ROTAX RACING

CIRCULAR LETTER

Č. 41/2026
SNÍŽENÍ HLUKU VÝFUKOVÉHO SYSTÉMU DD2

17. července 2026

The “silent” exhaust system consists of following components:

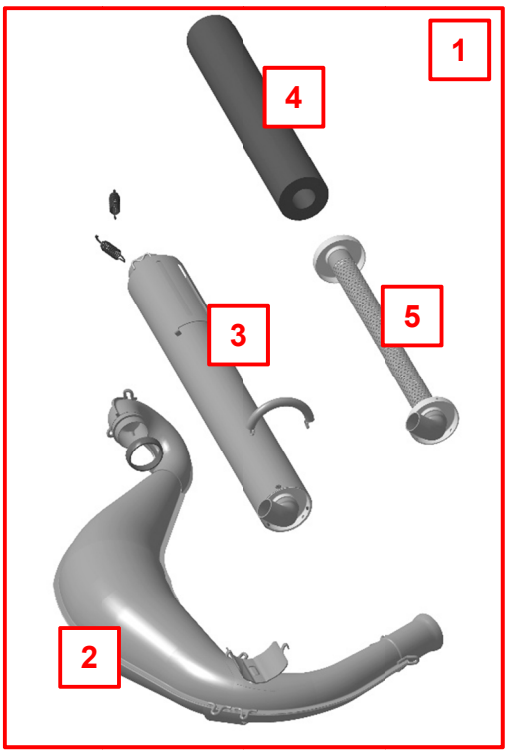
V reakci na tuto situaci Vám s potěšením oznamujeme dostupnost nového výfukového systému DD2, který byl speciálně vyvinut pro snížení emisí hluku. Tento výfuk je volitelným dílem a nebude součástí příslušenství dodávaného s motory.

Během rozsáhlého testování a měřicích programů nový výfukový systém opakovaně prokázal snížení hlučnosti přibližně o 2 dB ve srovnání se současným výfukovým systémem DD2. Kromě měřitelného snížení hladiny hluku má zvuk tohoto výfuku také příjemnější charakter.

Upozorňujeme, že nové komponenty nejsou kompatibilní se současnými díly výfukového systému. Používání kombinace dílů sériového výfuku a komponent tišího výfukového systému není dovoleno.

Nový výfukový systém váží 4,73 kg, což je přesně o 1 kg více než současný výfukový systém DD2.

Nový výfukový systém bude zaveden jako volitelná konfigurace výfuku v rámci Technických předpisů RMC.
